**INFORME DE HITO DE CONTROL  
N° 016-2022-OCI/0421-SCC**

**OBRA: “RECUPERACIÓN DE LOS SERVICIOS DE SALUD  
DEL CENTRO DE SALUD SAN JOSÉ (I-3), DISTRITO DE SAN  
JOSÉ - PACASMAYO - LA LIBERTAD”**

**HITO DE CONTROL N° 3:  
EJECUCIÓN DE OBRA CONFORME AL EXPEDIENTE  
TÉCNICO**

**Imagen n. ° 1**  
**Ubicación de cerco perimétrico en revisión en plano**

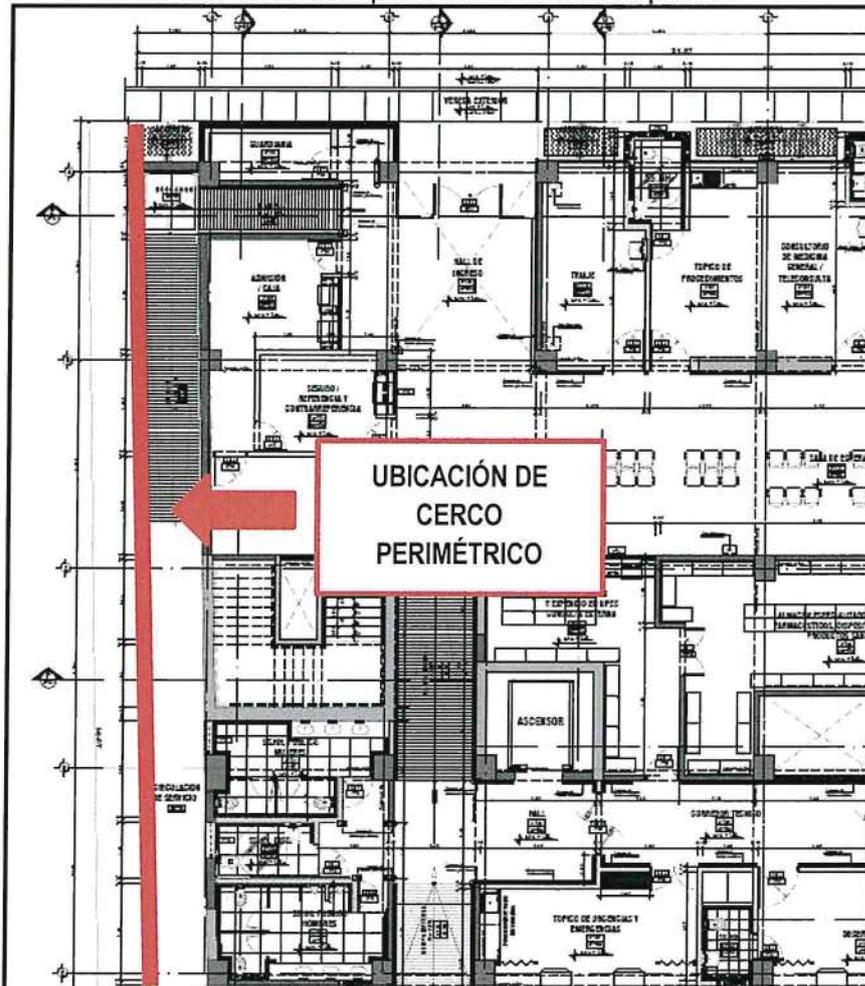
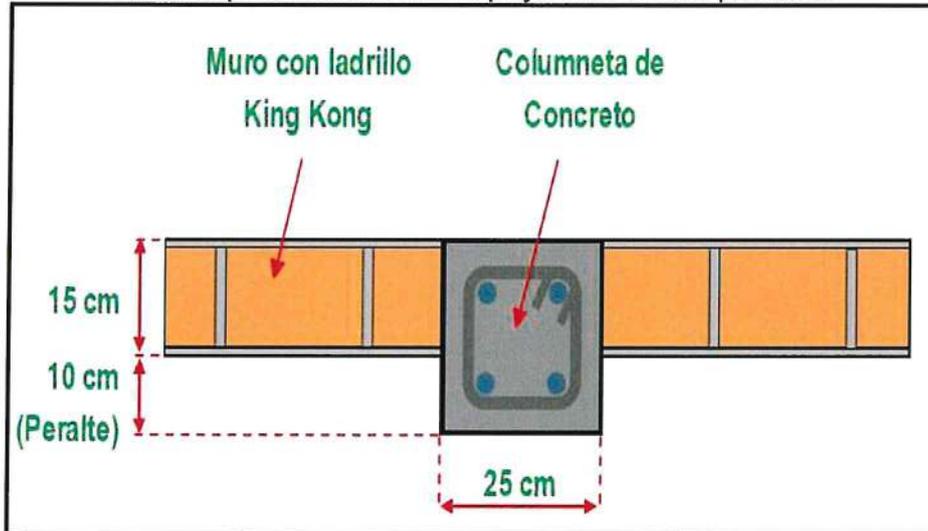
De la revisión del expediente técnico, en el plano de arquitectura A-02, se puede notar que en el Eje 6'-6", ubicado a la izquierda del Eje 6 – 6, en el extremo oeste de dicho plano, se

construirá un muro continuo con una longitud aproximada de 23.50 metros, a manera de cerco perimétrico (límite con vivienda aledaña), considerándose dicho muro de forma lineal, de espesor constante en toda su longitud, como se muestra a continuación:

Sin embargo, de la visita de inspección realizada el 4 de octubre de 2022, se pudo constatar que en esta ubicación se construyó un cerco perimétrico, haciendo uso de columnetas de concreto, las cuales **no habían sido previstas** en el plano de arquitectura A-02, así como tampoco en los planos de arquitectura A-01 a A-60; y, en los planos de estructuras E-01 a E-34) del expediente técnico.

En tal sentido, se evidenció que la construcción de dichas columnetas, no están contempladas en el expediente técnico, para su ejecución no han sido presentadas de manera formal a la Entidad y por ende no contarían con la aprobación correspondiente.

Esto ha afectado el diseño arquitectónico reduciendo el área útil de la rampa de acceso por la presencia de estas columnetas; además, el no tener aprobación para la realización de estas labores, conlleva el riesgo de haberse realizado trabajos, los cuales, generen modificaciones sustanciales del proyecto.

Imagen n.° 2  
Detalle en planta de columnetas no proyectadas en cerco perimétrico

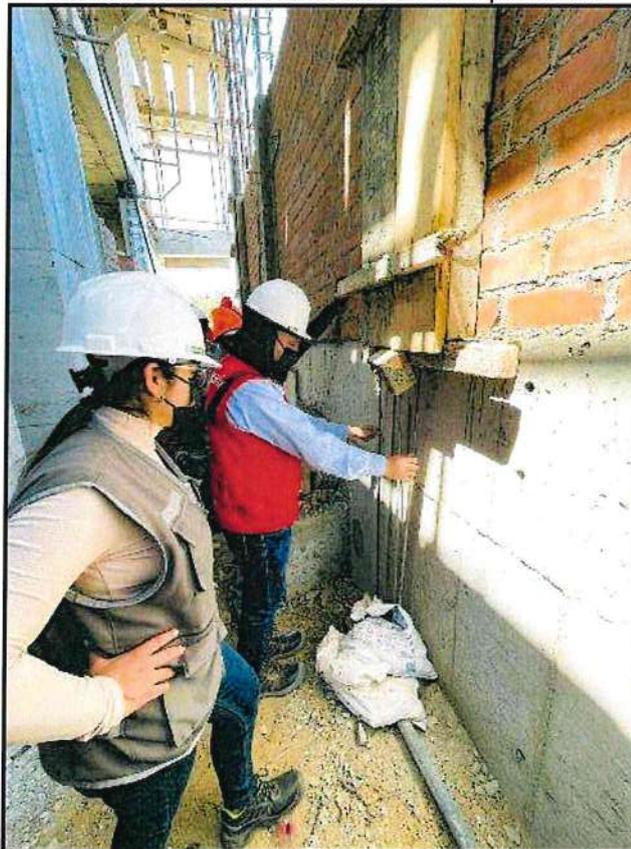
Dichas columnetas, mencionadas en el párrafo anterior, fueron usadas para confinar los muros de ladrillo tipo King Kong, los cuales han sido asentados en sentido de soga, haciendo que el muro tenga un espesor de 15 cm (13 cm de espesor de ladrillo más 1 cm a cada lado de tarrajeo), con peraltes (longitudes salientes desde el muro) de columneta de aproximadamente 10 cm, situación que no estaba prevista en los planos, lo señalado se muestra a continuación:

**Imagen n. ° 4**  
Columneta de confinamiento con refuerzos longitudinales visibles

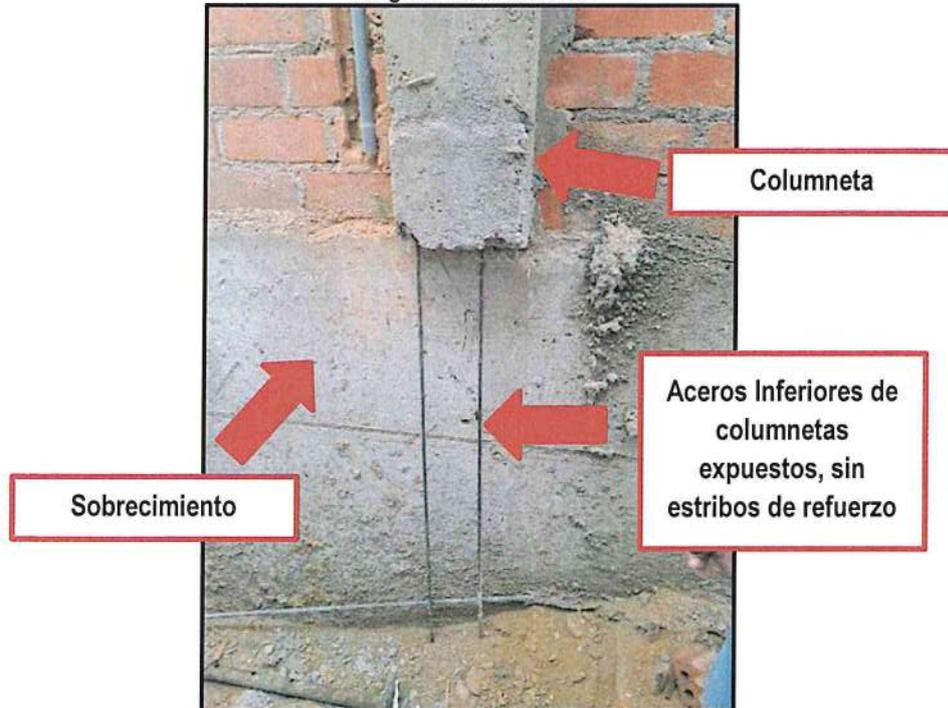
Para el proceso constructivo utilizado para la construcción de las columnetas mencionadas, se ha realizado el vaciado de concreto, de un sobrecimiento (Elemento de concreto ubicado encima de los cimientos y bajo el muro) en toda la longitud del muro, notando también que encima de ese mismo sobrecimiento se ha realizado el vaciado parcial de concreto de una porción de la columneta, la cual tiene los aceros inferiores visibles.

En ese sentido, al estar la parte superior de la columneta vaciada con concreto, no se tiene la certeza que el refuerzo este embutido (dentro) del sobrecimiento, y además se aprecia que la parte inferior de la columna carece de estribos de refuerzo.

Al respecto, la norma E.070 siendo parte del Reglamento Nacional de Edificaciones, es la encargada de regular características y detalles para elementos construidos con un sistema de albañilería, de la misma en su capítulo 8, sección 8.6.3 nos señala criterios para el diseño de columnas de confinamiento (columnetas), señalando que debe colocarse estribos en ambos extremos de cada columneta y dando el criterio para elegir el espaciamiento. Esta situación no es percibida en lo observado en la construcción del cerco perimétrico.

**Imagen n.º 6**  
**Detalle de requerimiento de estribos en columnetas**

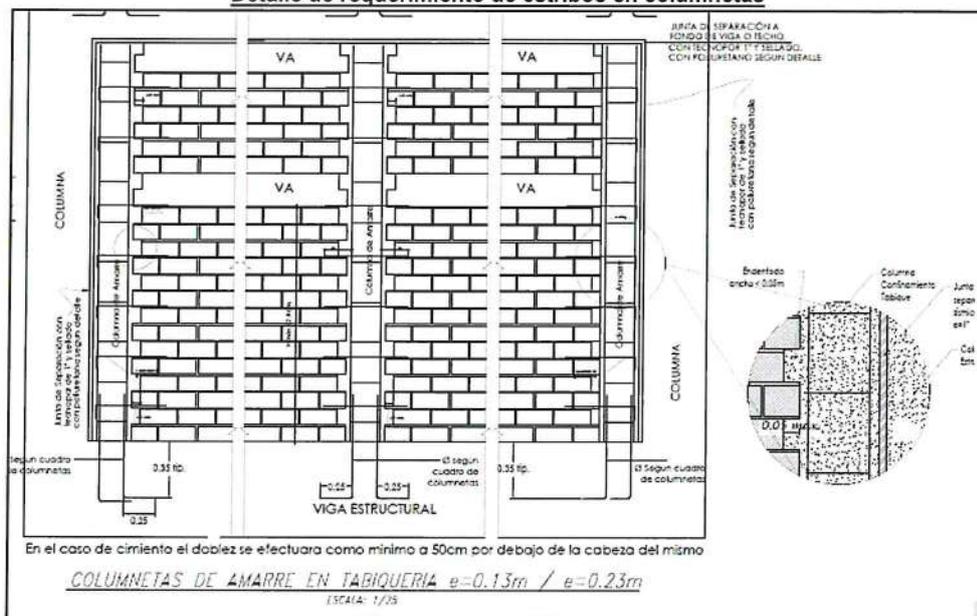
Adicionalmente, en el plano de estructuras E-02 del expediente técnico se observa el detalle constructivo para tabiquerías en general, en el que se indica que los estribos nacen desde la cimentación y llegan de extremo a extremo, como se muestra a continuación:

El detalle técnico antes mostrado no se asemeja con lo encontrado en el cerco perimétrico, advirtiéndose deficiencias en el proceso constructivo de las columnetas. Puesto que de estas se observan que carecen de estribos de confinamiento, además que no tuvieron un vaciado de concreto completo, quedando expuesta la parte inferior del acero de refuerzo.

**Imagen n. ° 7**  
**Ubicación de Columnas CA1 y CA17 en plano**

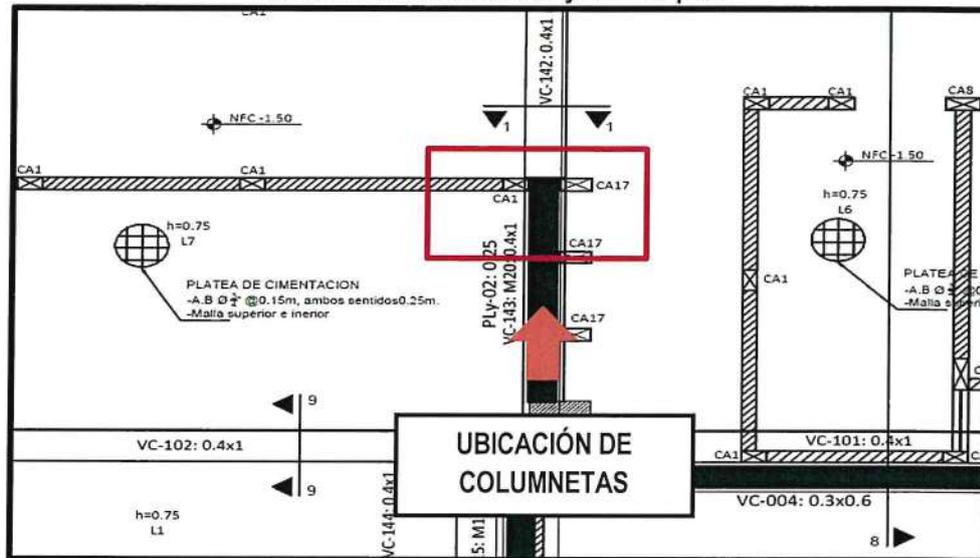
Ahora bien, de la revisión del plano de estructuras E-07 se tiene que en el Eje 2 – 2, la placa de concreto PLY-02, limita con las columnetas de concreto CA1 y CA17, las cuales en los planos de arquitectura aparecen como tabiquería (Muros que no resisten cargas, sirviendo solo como separadores de ambientes), debiendo contar a sus extremos con juntas de dilatación.<sup>4</sup>

Sin embargo, de la visita de inspección de 4 de octubre de 2022, se evidenció que el vaciado de concreto de la columneta CA17 fue realizado sin completar su longitud total y sin poseer elementos de juntas para el aislamiento de dicha columneta.

Imagen n. ° 9  
Arquitectura en Segundo Nivel

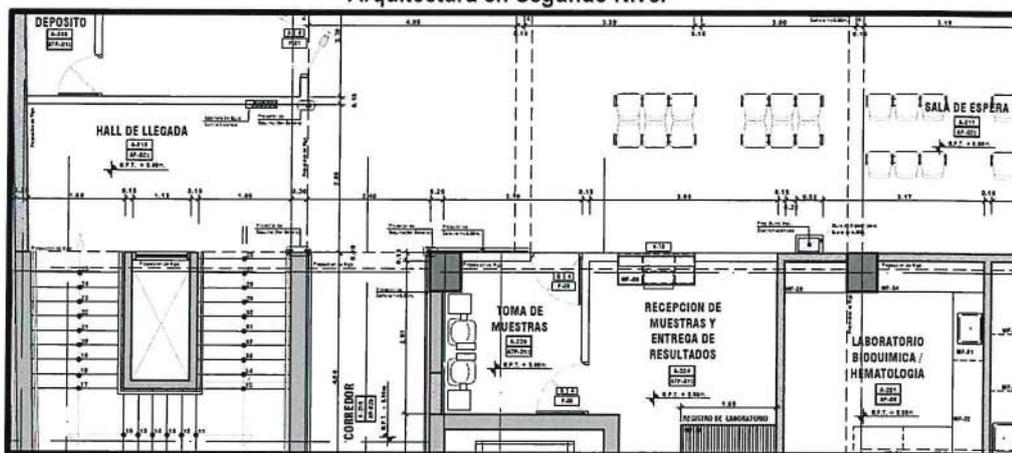
En los planos contenidos en el expediente técnico, podemos apreciar los detalles para el acabado del piso del segundo nivel del bloque 01. De la revisión del plano de arquitectura A-03, se ha encontrado que, en la segunda planta, salvo por los servicios higiénicos, se tendrá el mismo tipo de piso para todos los ambientes, el cual será un porcelanato antideslizante de 60 x 60 cm.

**Imagen n.° 10**  
**Detalle Arquitectónico en Ambientes AP-01**

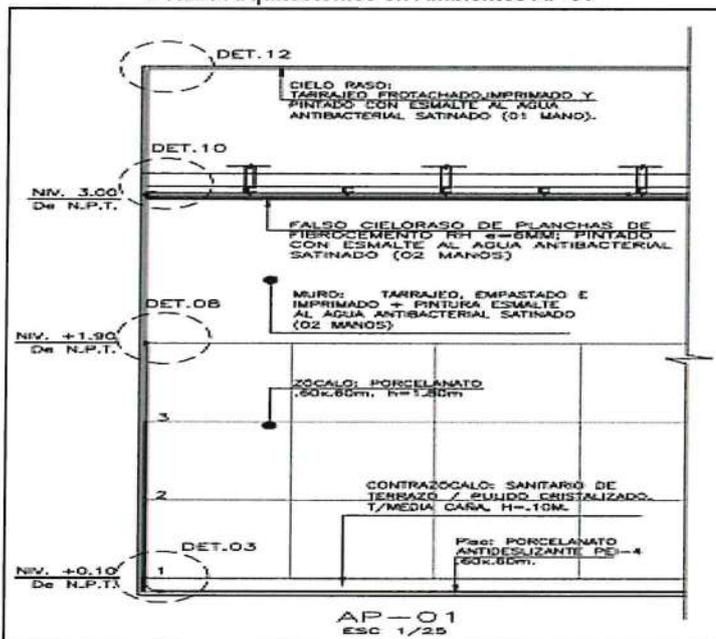
Dado lo anterior, se verificó el detalle de pisos en el plano de arquitectura A-12, en el que se señala los detalles constructivos arquitectónicos, y se aprecia que la mayoría de ambientes usaran el detalle arquitectónico en ambientes AP-01, el cual se muestra a continuación:

**Imagen n.° 11**  
**Detalle de piso en segundo nivel**

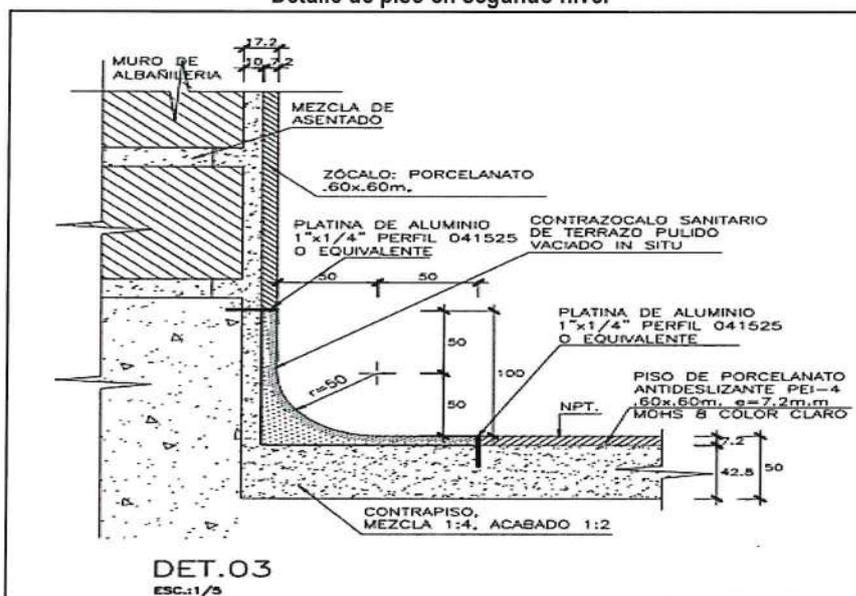
Seguidamente, se verificó el detalle de los pisos en segundo nivel con acabados de tipo AP-01, los cuales se indican en el plano de arquitectura A-13, encontrando lo siguiente:

De la visita se pudo evidenciar que, en la segunda planta del bloque 01, en el hall de espera, se ha realizado un vaciado parcial de contrapiso (Masa de concreto que se coloca encima del techo para nivelar la superficie y poder colocar el piso) junto con la losa maciza.

En ese mismo hall de espera existe una superficie en la que NO se ha vaciado contrapiso, notándose la superficie rugosa y desnivelada del concreto de la losa maciza, como se aprecia a continuación:

Este cambio de superficie no sigue ningún criterio, no habiendo razón técnica para haber vaciado contrapiso hasta cierto límite de manera arbitraria. Además, existe una diferencia menor a 42.8 mm entre ambas superficies, por lo que se advierte que, cuando se vacié el concreto del contrapiso sobre la estructura que aún no cuenta con este, su superficie será menor a la exigida en el expediente técnico. Situación que no ha sido advertida por el residente ni por el supervisor de obra en el cuaderno de obra.

**Imagen n. ° 13**  
**Colocación de interruptor simple en placa de concreto**

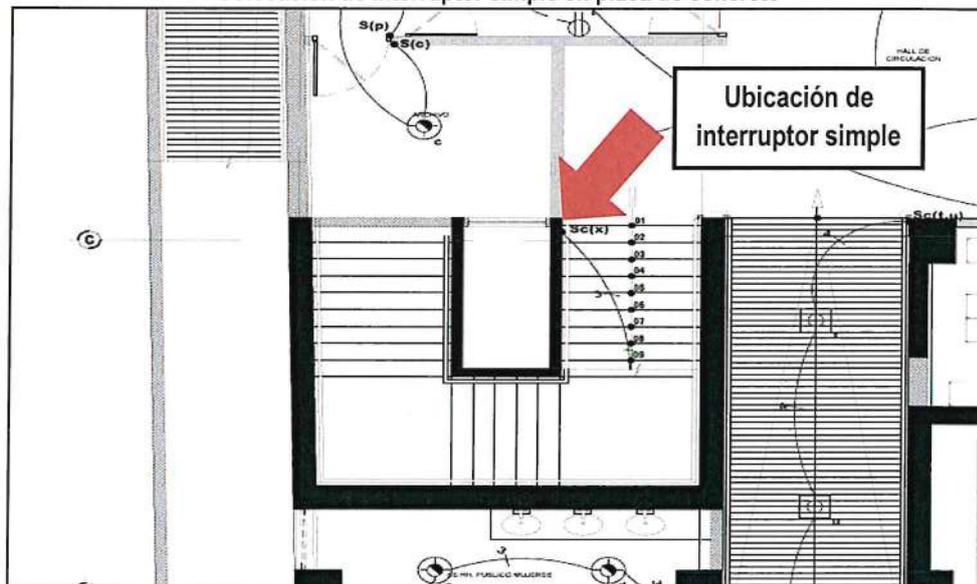
Al respecto, de la revisión del plano de instalaciones eléctricas IE-05 se aprecia que efectivamente el proyectista ha indicado la colocación de tuberías en algunas placas y columnas.

De la inspección técnica a la obra, se pudo apreciar que estos tomacorrientes han sido colocados realizando un picado al concreto para la colocación de la caja y del tubo vertical. Como se muestra a continuación:

Como se puede apreciar, en la placa **PL Esc: 03**, (Denominada así en el plano estructuras E-03 de) ubicada en la Escalera (Eje 6 - 6) en el primer nivel del bloque 01, para el primer piso de la edificación, existe un picado de la superficie para introducir un interruptor eléctrico.

**Imagen n.º 15**  
**Ubicación de interruptor placa BI02-PI\_Esc: 0.25**

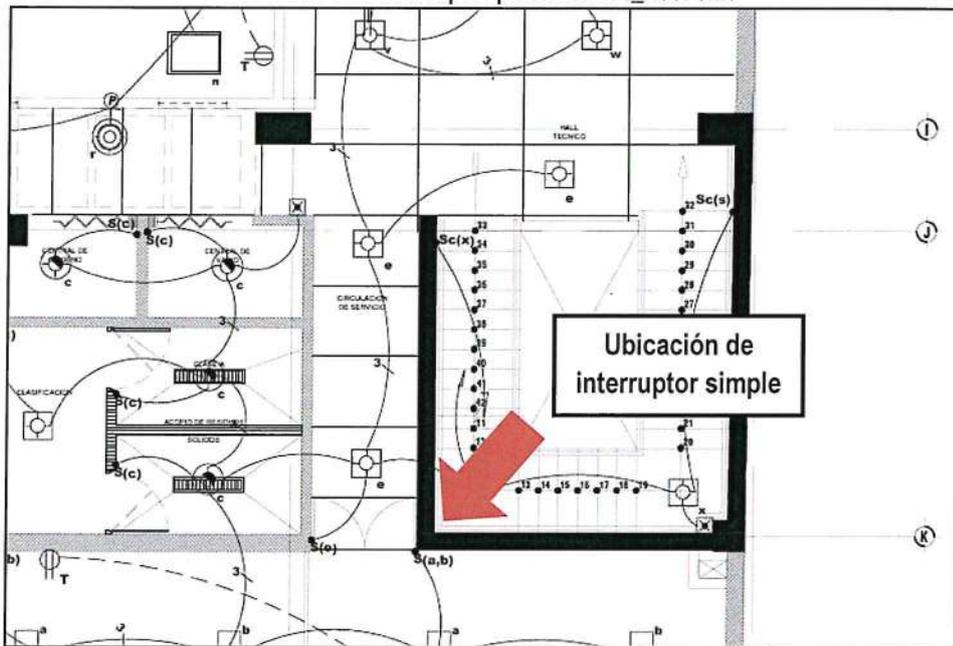
Este tipo de trabajo también es visto en la placa **BI02-PI\_Esc: 0.25** (Denominado así en el plano de estructuras E-03) en el Eje K - K para el bloque 02 de la estructura, donde se han realizado picados dentro de la placa de concreto para embeber tuberías eléctricas y sanitarias, pudiendo notar que se ha realizado picados profundos, llegando a atravesar el núcleo de placa hasta el otro lado de la estructura, conforme se muestra a continuación:

De la revisión al cuaderno de obra digital, a los planos e informes de las valorizaciones (De valorización 1 a valorización 6), se advierte que, esto no ha sido informado por el residente de obra ni por el supervisor, por lo que se desconoce en qué fecha se realizó el picado de las estructuras observadas (Placa PL Esc: 03 & BI02-PI\_Esc: 0.25), además al no existir una aprobación por parte de supervisión, no se sabe que procedimiento fue aprobado para la reparación de dichos elementos de concreto (Placa PL Esc: 03 y BI02-PI\_Esc: 0.25).

**Imagen n. ° 20**  
**Detalle constructivo encontrado en la obra para juntas constructivas**

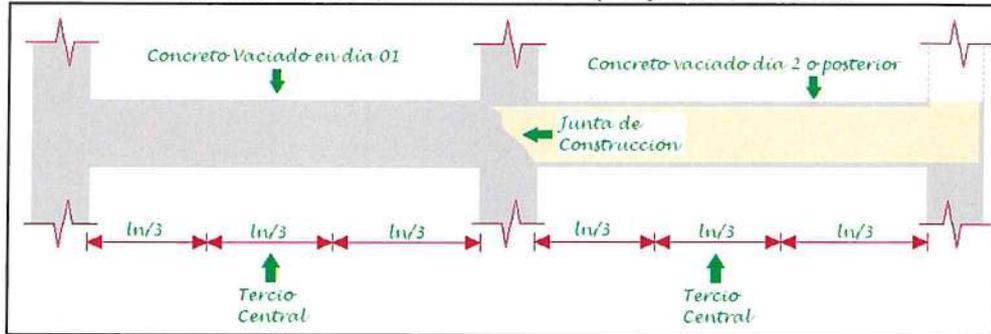
Sin embargo, lo antes mencionado no se cumplió en obra, dado que de la visita de inspección realizada el 4 de octubre de 2022, se constató que el vaciado de concreto se realizó hasta el límite de las vigas de concreto en el eje C – C (Hasta vigas V-276, V-277, V-278, V-279 y V-280 señaladas en plano de estructuras E-12) no siendo esto hasta el tercio central. Lo anteriormente mencionado se ha constatado mediante registros fotográficos, donde se pudo apreciar a obreros aun trabajando en la zona sin vaciado de concreto.

Adicionalmente a lo mencionado, se detalla de manera gráfica la posición de la junta de construcción realizada en la obra.

**Imagen n. ° 21**  
**Puente de adherencia usado en juntas de losa**

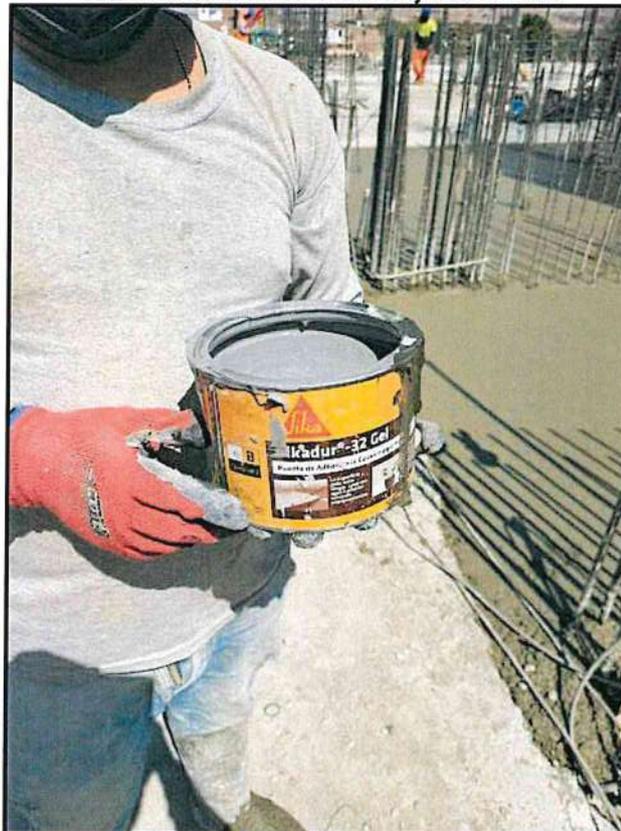
Posteriormente, el 6 octubre del 2022, se realizó una nueva inspección técnica donde se verificó que la losa maciza del segundo entpiso del bloque 01 se había vaciado en tres (3) días distintos, usándose un aditivo epóxico de una marca reconocida para unir ambas losas de concreto, siendo esto un proceso aceptado por las especificaciones técnicas.

Sin embargo, es importante mencionar que de la revisión del cuaderno de obra digital no se ha encontrado asientos relacionados a dicho tema de ninguna de las dos partes (Residente y supervisor) por lo que no existe una autorización expresa en este documento para la realización de este tipo de juntas. Se tiene además que la junta constructiva ha sido colocada sobre las vigas de concreto del Eje C – C (Vigas V-276, V-277, V-278, V-279 Y V-280 señaladas en plano de estructuras E-12), no estando dentro del tercio central de la losa maciza.

**Imagen n. ° 22**  
Detalle de relleno compactado con afirmación según expediente técnico

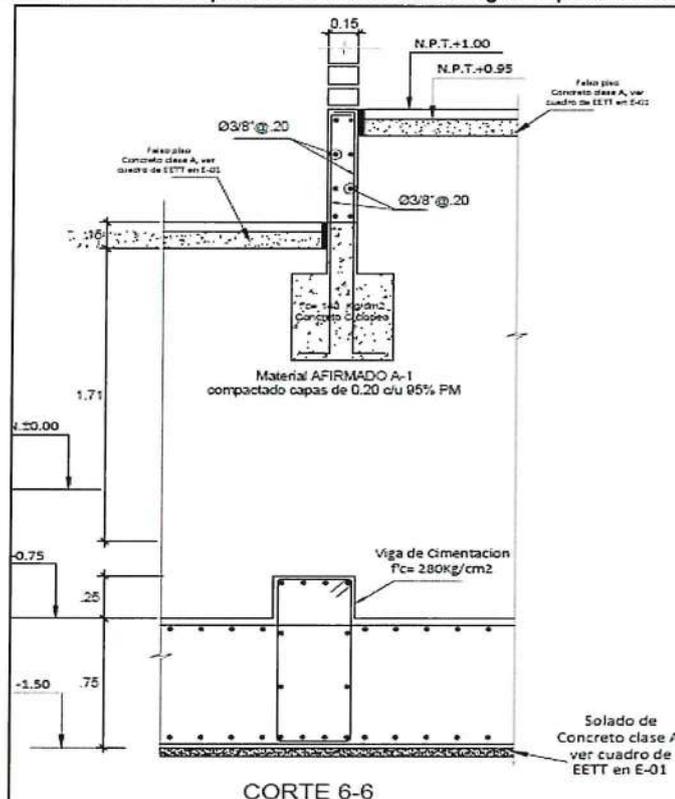
De la revisión del expediente técnico, en el plano de estructura E-08, se indica que el relleno de material será compactado en capas de 20 cm cada uno con un proctor modificado aun porcentaje de 95% de su compactación final. Además, en las especificaciones técnicas se indica el procedimiento de colocado y método de ejecución para el mismo, el cual, es señalado en la partida 01.02.01.03.01 RELLENO COMPACTADO CON MATERIAL DE SUB BASE GRANULAR C/EQUIPO LIVIANO; precisando que no se podrá avanzar a la siguiente capa sin contar con los controles topográficos y de compactación.

Sin embargo, de las visitas de inspección realizadas el día 4 y 6 de octubre de 2022, tal como consta en las actas suscritas, se pudo observar que se encontraban algunos obreros realizando labores de relleno con material afirmado para el bloque 01, siendo que las capas del material compactado excedían los 20 cm de espesor señalados en el plano de estructura E-08.

**Imagen n. ° 28**  
**Triplay fenólico suspendido en losa maciza**

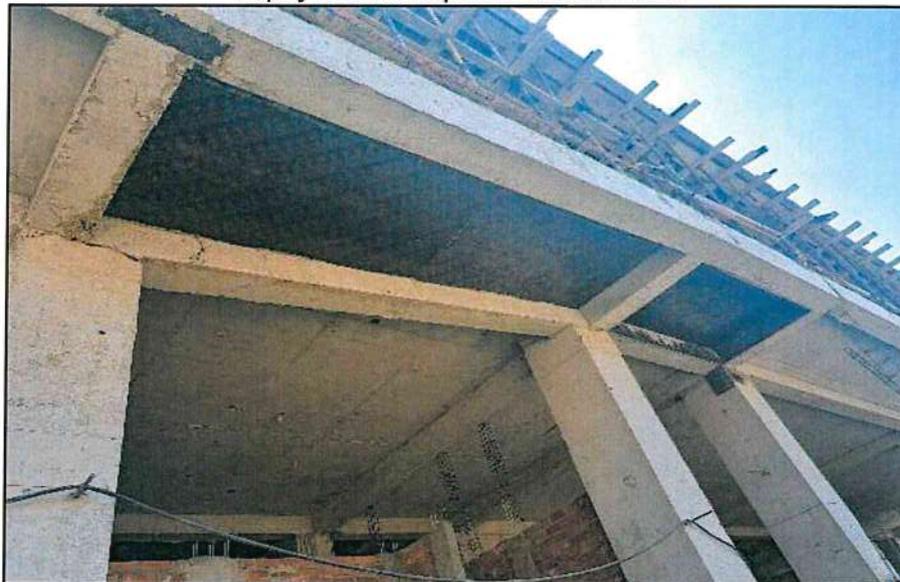
Además, se encontraron paneles de triplay fenólico en el primer entrepiso, los cuales están suspendidos en la losa. Estos presentan un riesgo al no estar asegurados al techo, pudiendo caer sobre el personal que labora en la obra.
